Diretrizes Urbanísticas Específicas - DIUPE SEI-GDF n.º 11/2017 -
SEGETH/COINST/DIRUR

DIRETRIZES URBANÍSTICAS ESPECÍFICAS - DIUPE 11/2017

REF: Essa carta trata do estudo preliminar de urbanismo do parcelamento Meireles - MRV, objeto do Processo SEI-GDF nº 0390-000571/2014.

2ª REUNIÃO ORDINÁRIA DO COMITÊ INTERSETORIAL URBANÍSTICO – SEDUH

Figura 1: Zoneamento de Usos e Sistema Viário. Fonte: DIUR 06/2016.

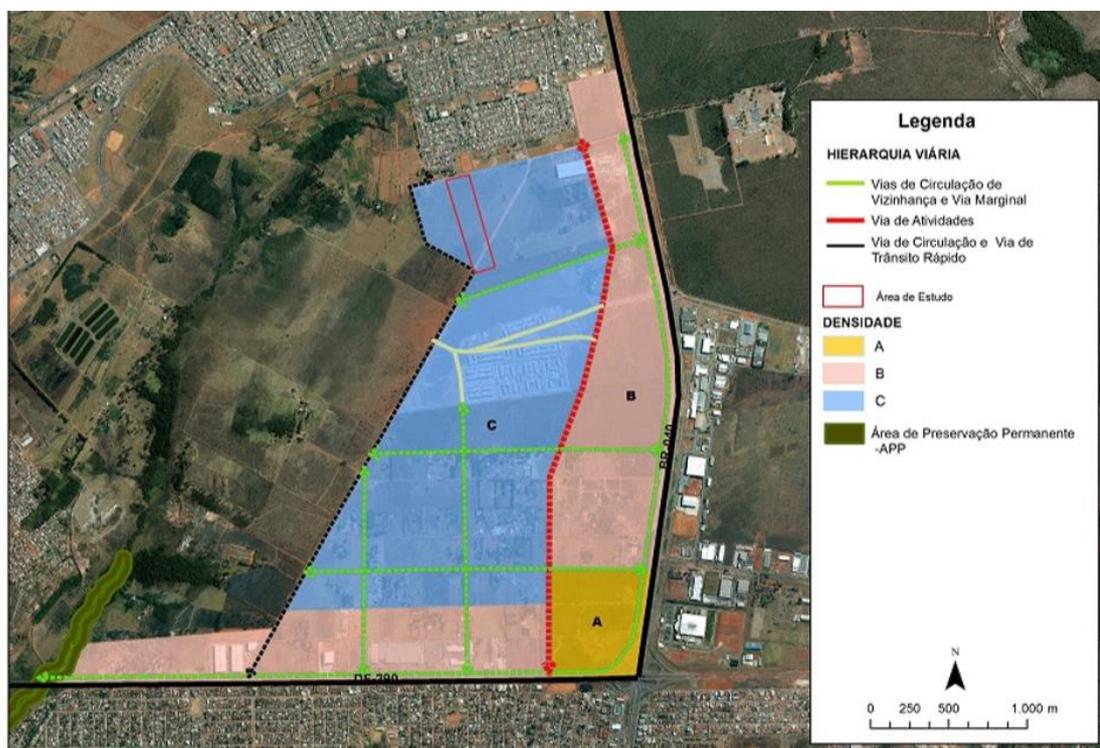
O conflito identificado trata-se da proximidade dos cruzamentos indicados pela DIUPE 11/2017 na VC-371. Conforme Figura 1, a DIUR 06/2016 propôs uma via de circulação no limite entre a Zona urbana e a Zona Rural, e que por sua vez incide no traçado da VC-371.

Figura 2: Diretrizes de sistema Viário. Fonte: DIUPE 11/2017, com edições.

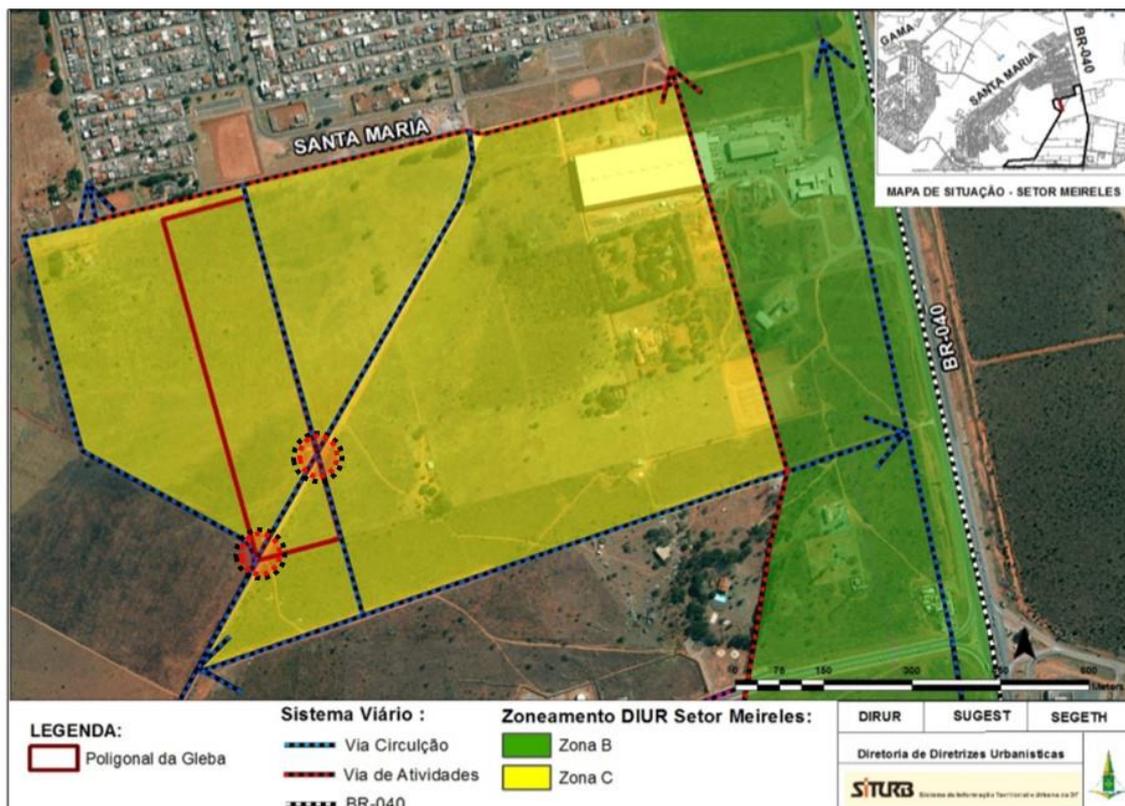
A DIUPE 11/2017 complementou o traçado da região com introdução de uma nova via de circulação a leste do parcelamento, coincidindo com o eixo de uma estrada de terra na propriedade vizinha denominada quinhão 12. Essa via por sua vez cruza no sentido norte-sul a VC-371. Uma pequena parte dessa via interferirá nesse projeto, considerando sua dimensão. Porém, a proximidade dos dois cruzamentos sobre a VC-371 (aproximadamente 175 metros), assim como a solução de desenho, considerando a sua angulação, apresentam conflito com a fluidez e a circulação da rodovia, de acordo com a Figura 2.

Figura 3: Proposta de alteração das Diretrizes do sistema Viário da DIUPE.

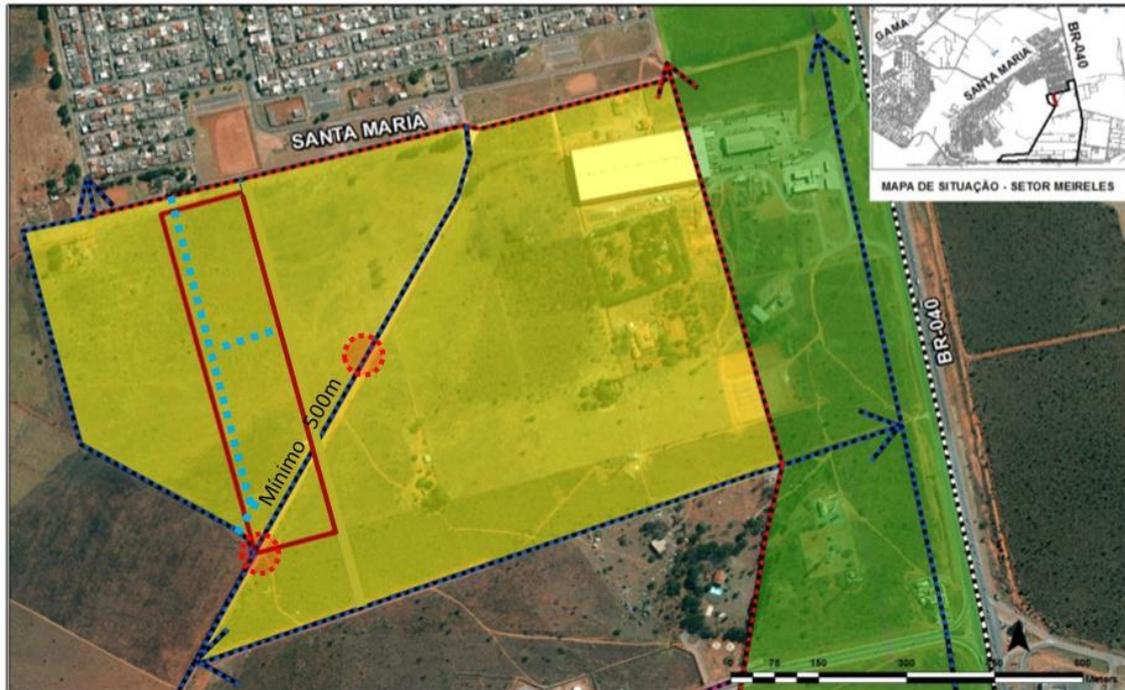
Neste sentido, propomos a alteração dessa via para uma via de circulação de vizinhança no outro lado da gleba, limite oeste, considerando além da solução de cruzamento, as questões de topografia, cota mais baixa do parcelamento. Assim essa alteração proposta atenderá de maneira mais funcional as premissas relativas à infraestrutura, e se conectará com a via de circulação prevista na DIUR 06/2016, no limite entre a Zona urbana e a Zona Rural, e que por sua vez incide no traçado da VC-371 sem adicionar outro cruzamento na VC-371, conforme previsto na Figura 3.

Além dessa via, como compensação dessa alteração, propomos a introdução de uma via no sentido perpendicular, criando uma nova conexão com os futuros parcelamento vizinhos.
